פרוטוקול ועדת שימור מס' 2/20

שהתקיימה ביום ב' 25.05.2020, ב' סיון תש"ף, בשעה 18.30

בחדר הישיבות של המועצה המקומית זכרון יעקב

**1. כתובת: רח' המייסדים 34 בית ברונשטיין - גוש 11306 חלקה 120**

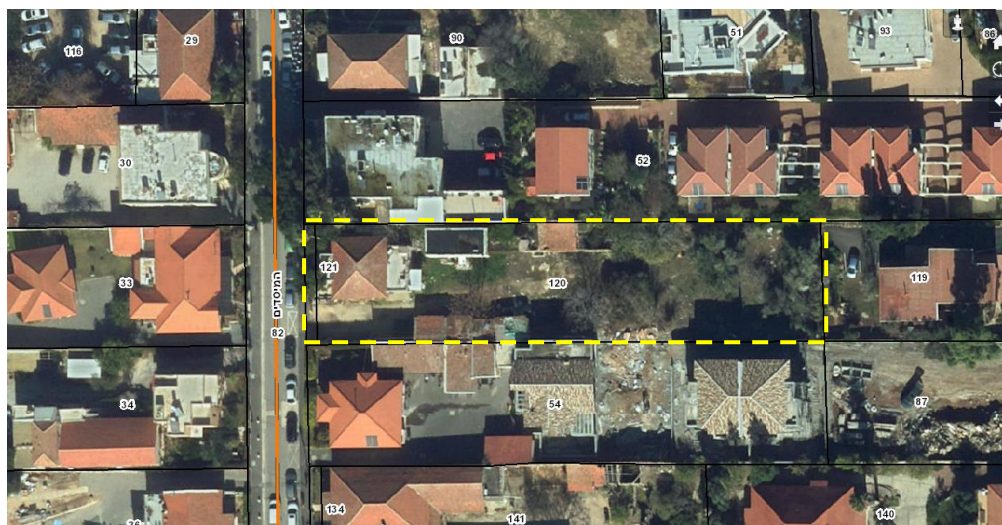
ישנם פרטים במבנה שאינם בעלי מאפיינים של המבנים ברחוב מסוף המאה ה-19 (ארגז הרוח הקיים, חלונות בפרופורציות אופקיות, תריסי גלילה, אדני חלון מאבן/שיש ועוד) לעומת אלמנטים שנשתמרו כפי שנבנו במקור – דלת הכניסה והתריסים הצמודים לה, קירות ורצפה, מבנה הגג, הרעפים והבינוי האופייני לחצר חקלאית (חכורה).

הטיח החיצוני הוסר ובמקומו יושם טיח חדש. בין הסרת הטיח הישן לטיח החדש, היה ניתן לראות שהמבנה נבנה אבני כורכר, ושפתחי החלונות היו מלבניים אנכיים בעבר. תריסי הגלילה (ברזל) והחלונות (עץ) פורקו.

- יש להתאים את המבנה מבחינה עיצובית לרוח המקום.  
עם זאת, ישנם שינויים שנעשו בו, שוועדת השימור סבורה כי יש להשאירם.  
להלן:  
אכסדרת הכניסה - נוספה בשנות ה-20, מדגישה את הכניסה ואת התנוחה החזיתית של המבנה לרחוב, מהווה חלק מהתפתחות סגנון הבנייה בכל היישוב ובעלת עניין אדריכלי בפני עצמה, ולכן היא ראויה לשימור.  
התוספת האחורית למבנה וארגז הרוח - לא משנים באופן משמעותי את רוח המקום וניתן להשאירם כפי שהם.  
צבע ארגז הרוח – צריך להיות בגוון ירוק כהה RAL6012 או בגוון חום טבעי כהה כפי שקיים.  
רעפים - הוועדה מצרה על פירוק הרעפים המקוריים וסבורה כי ניתן היה לפתור את בעיית הנזילה באופנים אחרים ו/או שהיה ניתן להרכיב רעפי חרס משומשים טובים מפירוק אתר אחר, אך מוכנה להגמיש את עמדתה בעניין זה ולקבל את הרעפים החדשים כפי שהם.
- התאמת צורת הפתחים - הוועדה סבורה כי התאמת צורת הפתחים לפתחים אנכיים חיונית לערכי רוח המקום ודורשת כי הפתחים בחזיתות הנראות לציבור יותאמו להוראות ש/12ג'.

- הפתחים הם: שני החלונות מצדי הדלת בחזית המערבית + שני החלונות הקרובים לרחוב בחזית הצפונית + שני החלונות הקרובים לרחוב בחזית הדרומית.
- את הסף העליון יש להגביה בכ-40 ס"מ (לפרק את יציקת הבטון שמעל הסף הקיים עד לשורת האבנים הראשונה, בהערכה מדובר ב-40 ס"מ).

- סף תחתון - יש לפרק את אדן השיש ואת מילוי הבטון ולהנמיך את הסף התחתון בכ-20 ס"מ, או עד שורת האבנים העליונה שתתגלה עם פירוק הבטון. יש להביא את הסף התחתון של כל החלונות לאותו הגובה, לפי הסף הנמוך (או לפי האבנים שיתגלו בפירוק הבטון).

- חומרי גמר פתחים - בכל ששת הפתחים הנ"ל יש להתקין חלונות עץ ותריסי עץ, לפי פרטי הבנייה בנספח הפרטים של תכנית ש/12ג'.
- גוון החלונות והתריסים - גוון שמנת RAL1013 כפי שקיים בדלת הכניסה שנשמרה, או ירוק כהה RAL6012.

- לכל הפתחים במבנה וכל התריסים - אותו הגוון.
- דלת הכניסה הראשית - לשמר ולתקן פגמים אם ישנם. החלפת רכיבים רק באישור ועדת שימור. גוון התריסים בדלת הכניסה הראשית צריך להיות באותו הגוון שייבחר לשאר התריסים.

- שאר החלונות ודלתות החוץ במבנה - יהיו באותו הגוון שייבחר לחלונות ותריסי העץ (שמנת או ירוק כהה) ויוכלו להיות מאלומיניום או מברזל.
- טיח חיצוני - צריך להיות טיח חלק, בגוון בהיר RAL1013 או RAL9001 או RAL9010. גוון הריבוע העליון שנעשה כניסיון צבעים בחזית הדרומית, מתאים.

- יש להחליף לרעפי חרס את פאנל הגג הפלסטי שמחפה את תוספת הבנייה האחורית הנמוכה.
